2022年3月24日
アドバンテック株式会社

産業用リモート I/O モジュール ADAM-4015-E 生産終息のお知らせ

Improvement

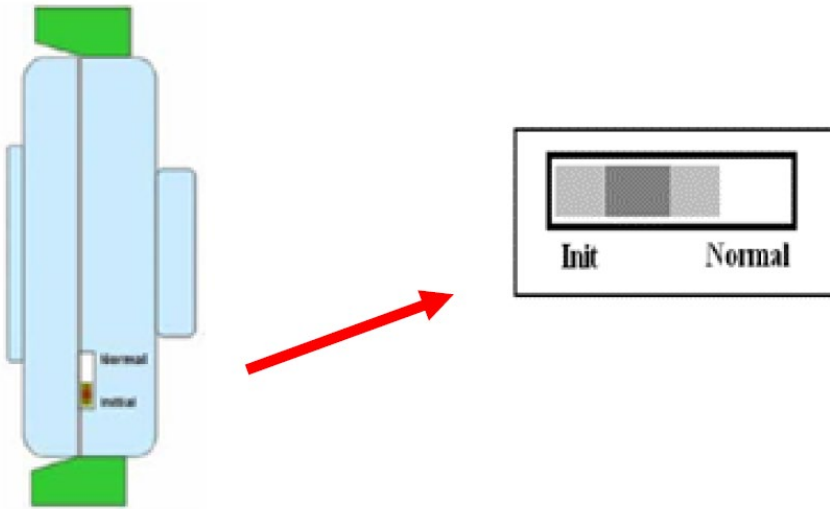
1. Remove INIT* pin

2. Add Initial switch

Impact	New version
Pin assignment	Backward compatible, Remove INIT* pin
Hardware spec	Add Initial switch
FW	New version A 4.02 or later
Utility	Adam/Apax .NET Utility 2.6.00 B15 later version
